# **HENVENDELSER MODTAGET I HØRINGSPERIODEN**

## **FORSLAG TIL LOKALPLAN SLUSEHOLMEN STATIONSOMRÅDE**

### **Høringssvar**

## Supplerende høring om afgrænsning af vejareal til metroplads i lokalplansforslag for Sluseholmen Stationsområde

**Tegning 7b – kantzoner ønskes ændret som vist på bilag ”§8 stk 7\_Rev tegning 7b Kantzoner”**

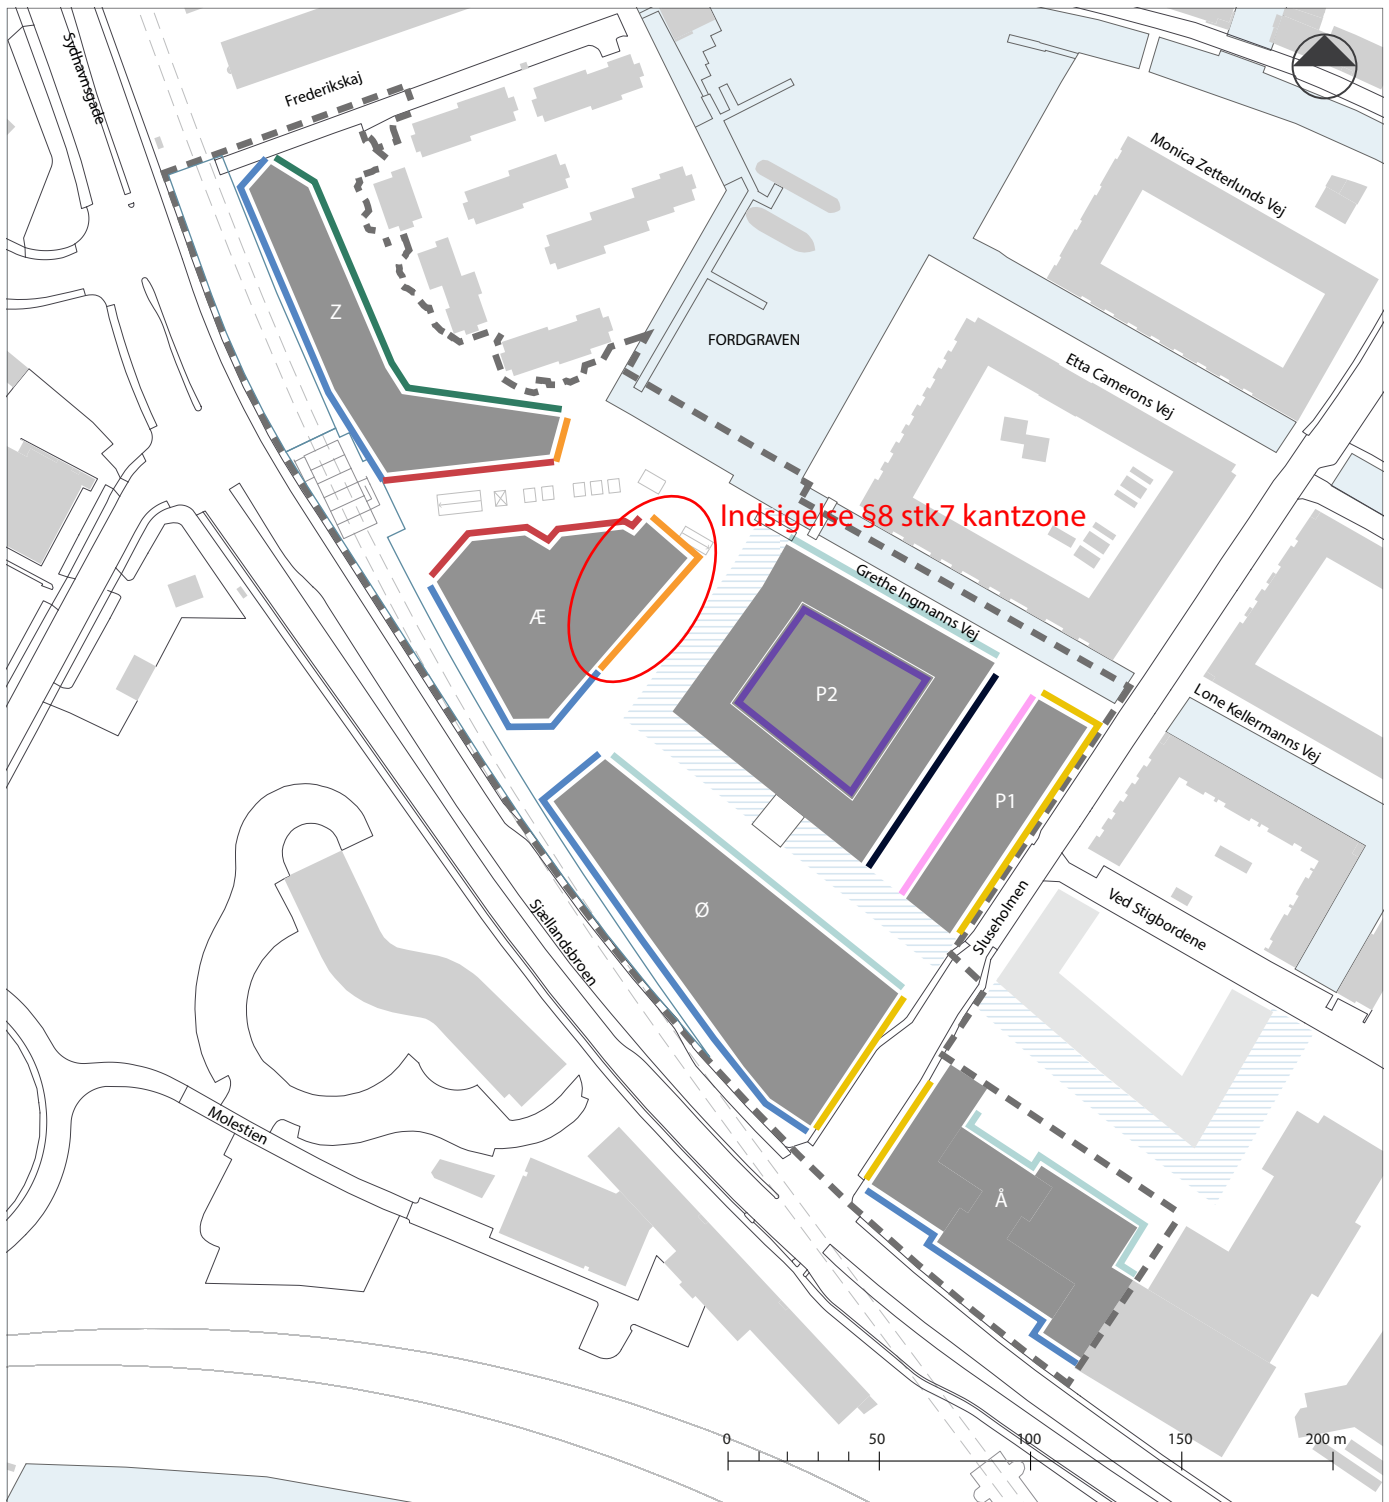
Bygherren har ønske om at etablere mulighed for udeservering på promenaden. Da vejmyndigheden ikke ønsker placering af café møbler o.lign. på et vejareal skal det sikres, at der kan skabes et café miljø uden at det karambolerer med vejarealet på promenaden.

Herudover vil vi gerne have designfrihed ift. natursten, at det ikke kun kan være granit, men at det på udvalgte steder f.eks. også kan være pigsten eller lignende. Pigsten er erfaringsmæssigt rigtig godt til at styre gående trafik samt beskytte plantebede.

## Tegn. 3a

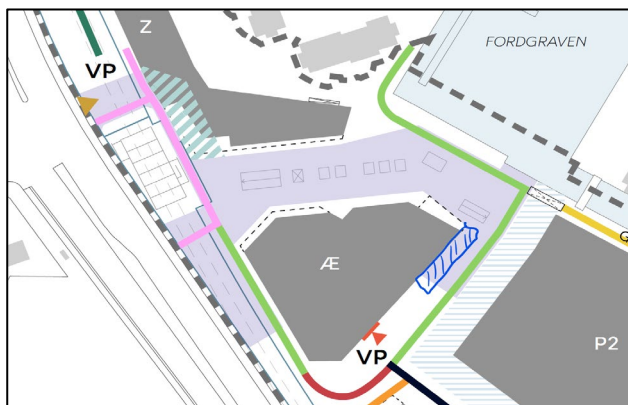
Kantzone på 5m langs kanalgade bør tilhøre Æ og ikke vejareal til metroplads.

Se skitse, hvor kantzone området, som ikke bør være vejareal, er skraveret med blå:

Tegning 3a -Overkørsel til parkering byggefelt Z

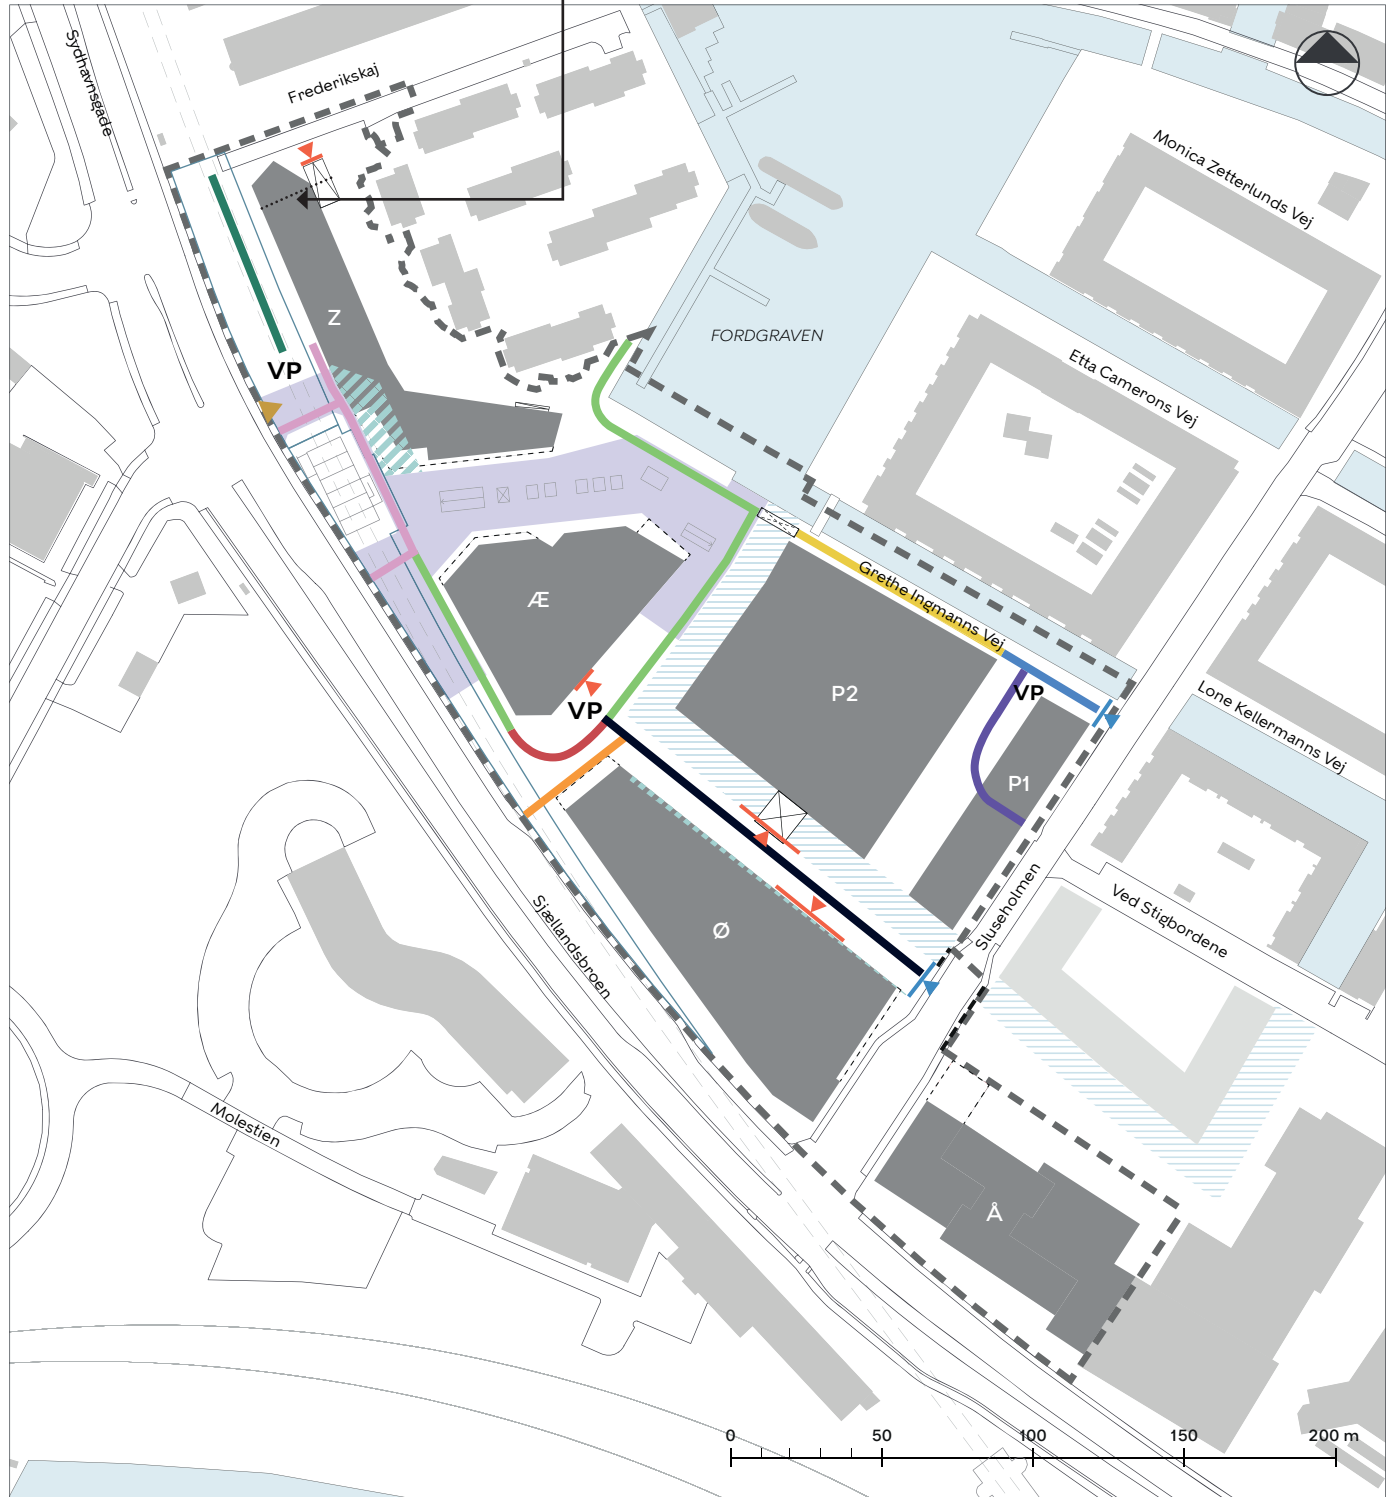
Bygning kortes retvinklet af ved prikket linje, og rampe rykkes til facaden start.

## Tegn. 3a Veje

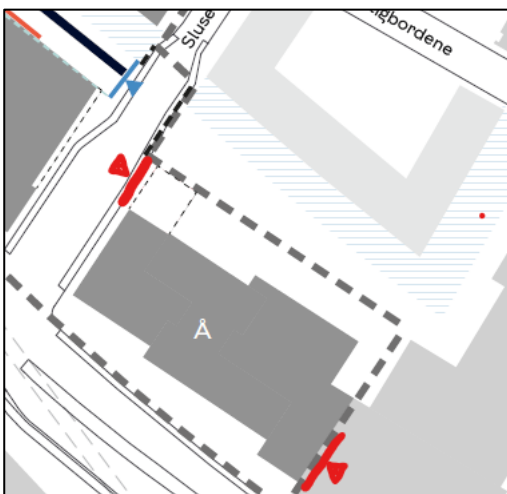
Overkørsel til byggefelt Å forventes at flyttes ca. 5 m mod nord (væk fra Sjællandsbroen).

Overkørsel via Danicas parkeringshus ønskes sikret i lokalplan, forud for endelig projekt og tinglysning.

## Tegn. 4 Bil- og cykelparkering

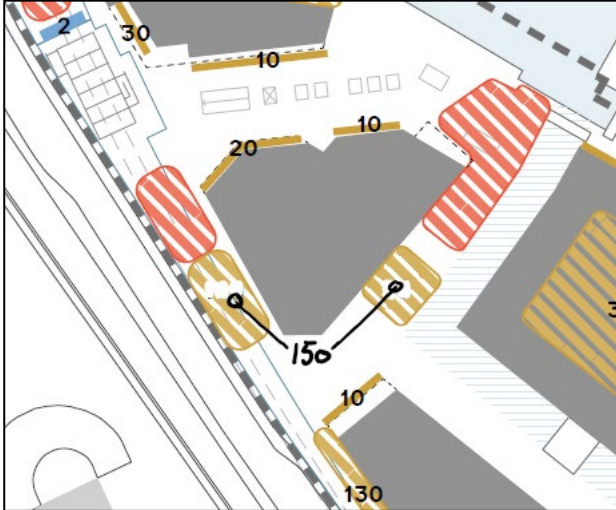
Det ønskes at hæve muligheden for cykelparkering fra samlet maks. 125 til maks. 150

Det ønskes at de 2 områder kan disponeres frit

Tegning 5a – Bebyggelsens omfang og placering – Markering af byggefeltets kant

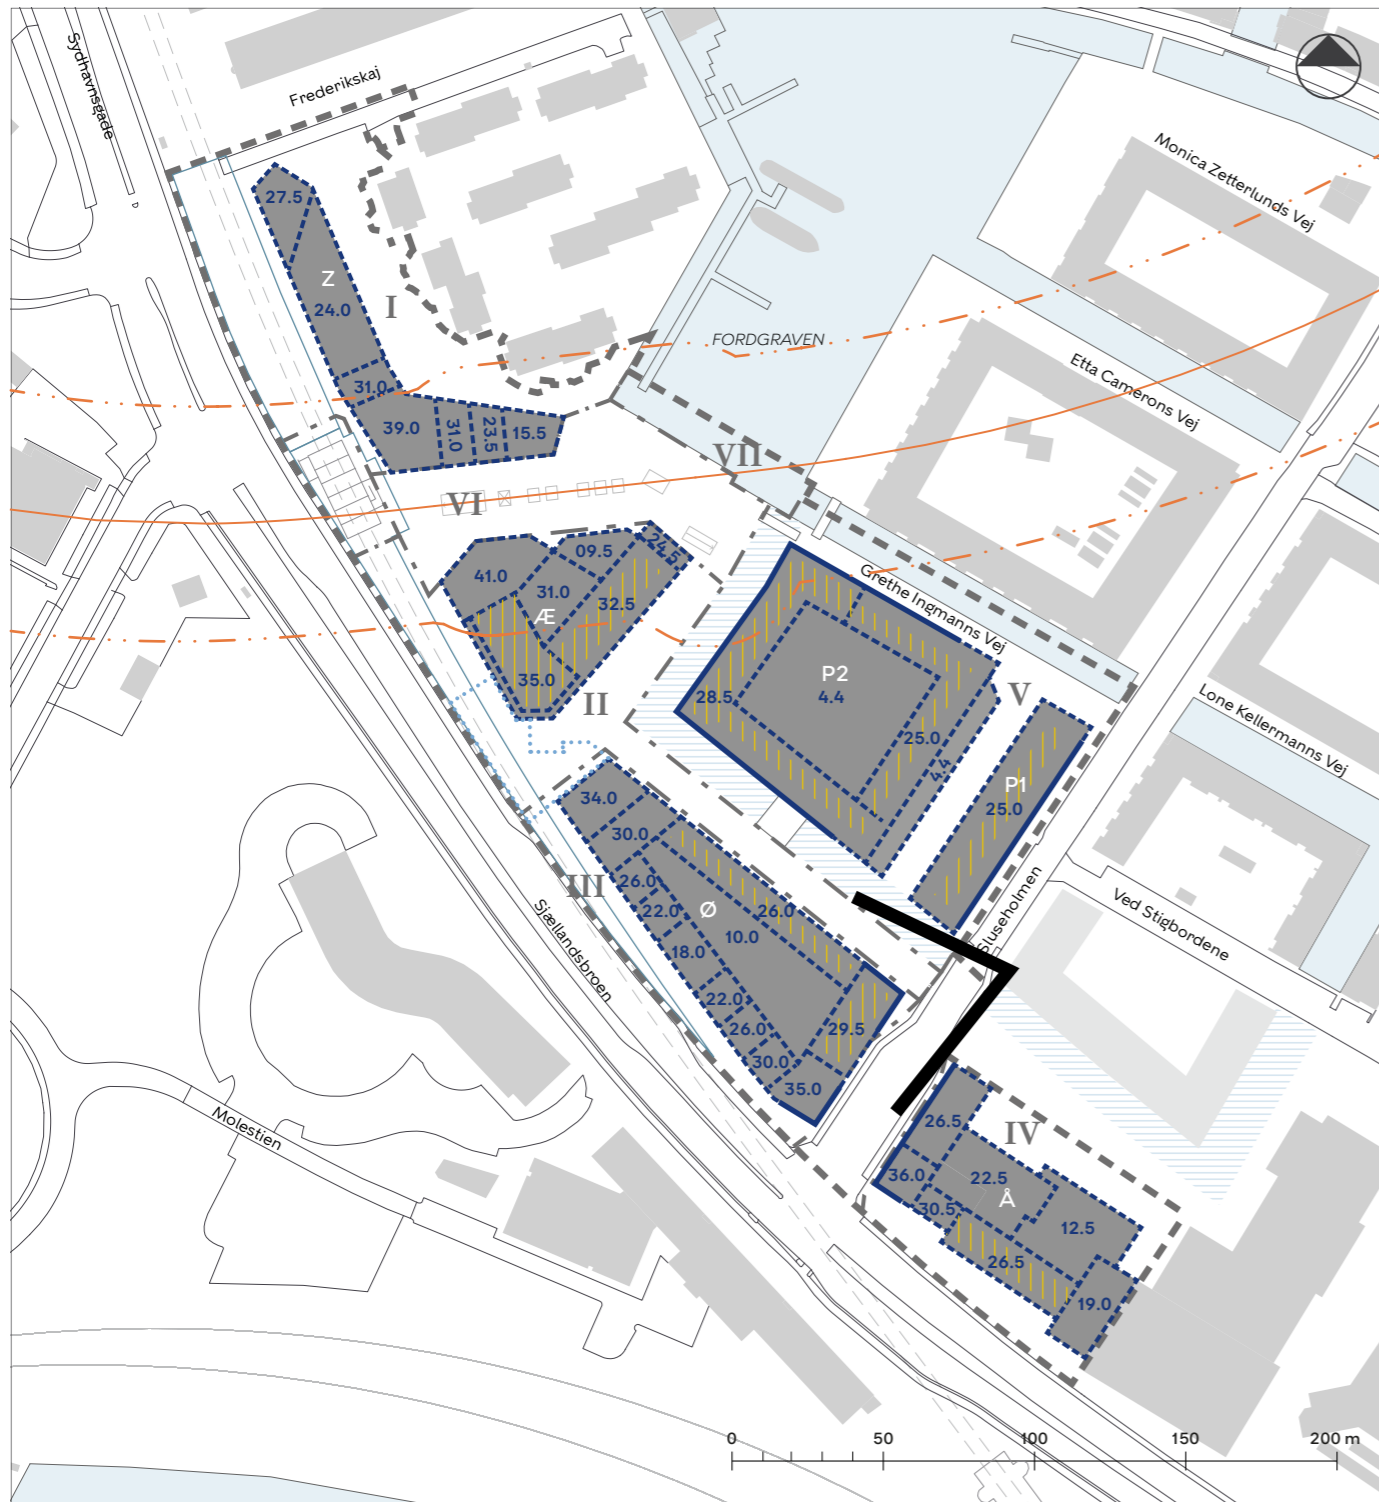
Der er modstrid lokalplanen i forhold til tilbagetrækninger i §7 stk. 1.

Del af bygning der følger lokalplanens fuldt optrukne linje.

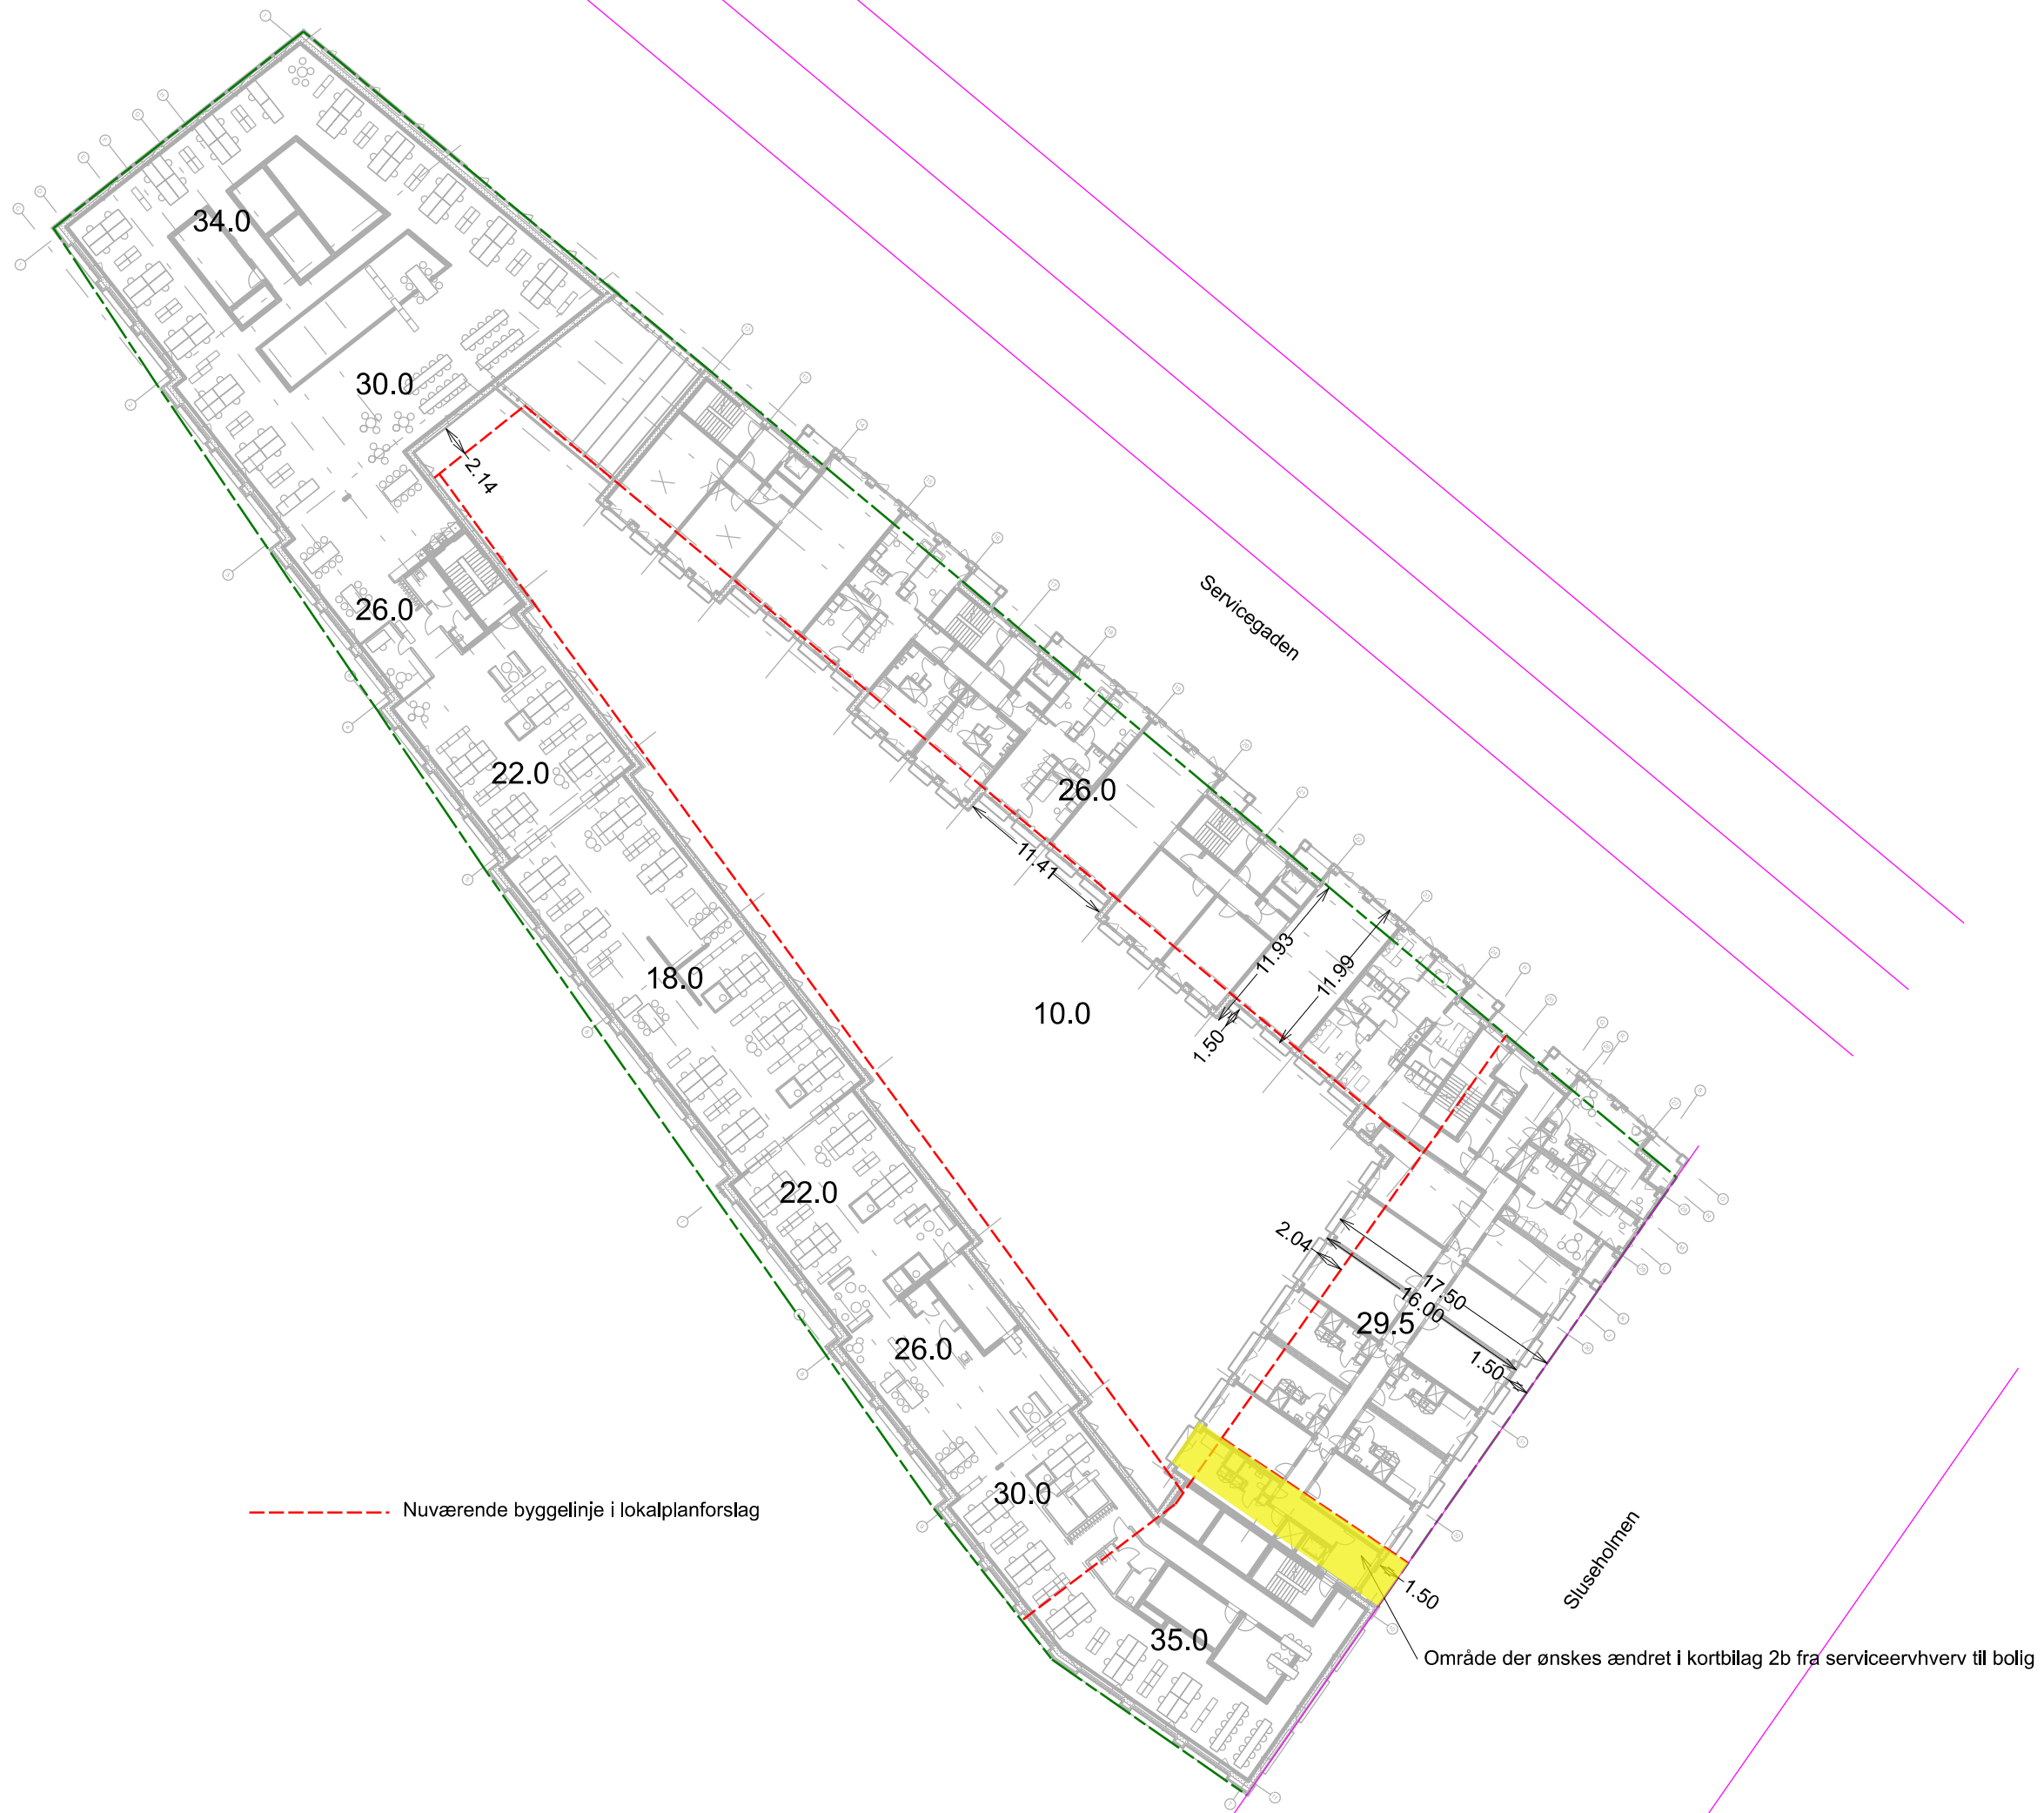
Teksten ønskes ikke ændret, men der ønskes en mindre ændring i kortbilaget jf vedhæftede kortbilag

Det høje hjørne af bygningen op til 35 meter (serviceerhverv) ønskes ikke udført i nær så stor plan udstrækning. Og da anvendelsen følger volumen af byggerier (højderne) så er der behov for en justering af kortbilaget så boliganvendelsen udvides længere ned mod hjørnet. Arealet er markeret med gult i vedhæftede.
